Jürgenshagen, den 23. Mai 2022

Aktenzeichen: WB22-112St

Genehmigungsverfahren nach dem BImSchG „WEA Kambs III“ **Az: StALUMM – 571-1.6.2VG-252**

Luftbildauszug mit Gewässernetz

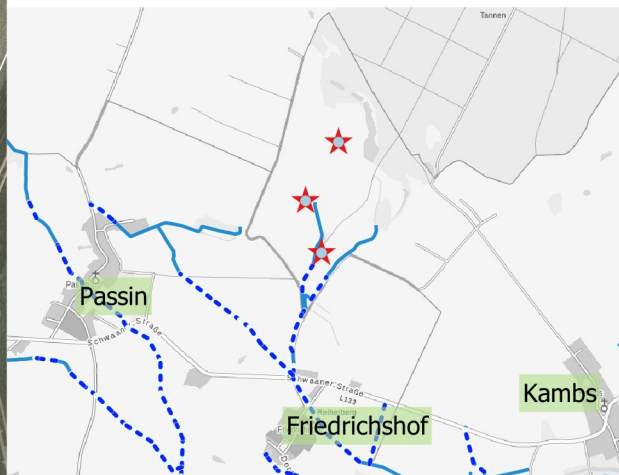
1. Mit der sich gabelnden Wegeführung am Abzweig zur WEA 3 kreuzt das in diesem Bereich verrohrte Gewässer der 2. Ordnung 5LV19/C-oben (siehe Luftbildauszug). Für die zu erwartenden Transportlasten im Zuge der Errichtung der WEA sind Rohrlagerung und baulicher Zustand der Leitung (DN200) nicht geeignet. Daher ist die Leitung im Kreuzungsbereich des Weges zu erneuern oder in geeigneter Weise zu sichern. Der Bauherr ist verpflichtet, im Nachhinein festgestellte entstehende Schäden am Leitungsbestand zu beheben.

3. Es wird darauf hingewiesen, dass die Ackerflächen großflächig dräniert sind. Dränsysteme, die bei Gründungs- oder anderweitigen Erdarbeiten der WEA beschädigt werden, sind im Interesse der Funktionstüchtigkeit und damit der Bewirtschaftung der Ackerflächen wiederherzustellen.

Die Dränanlagen sind in anliegendem Luftbildauszug informativ dargestellt. Diese Darstellung hat keinen Anspruch auf Lagetreue oder tatsächliches Vorhandensein.
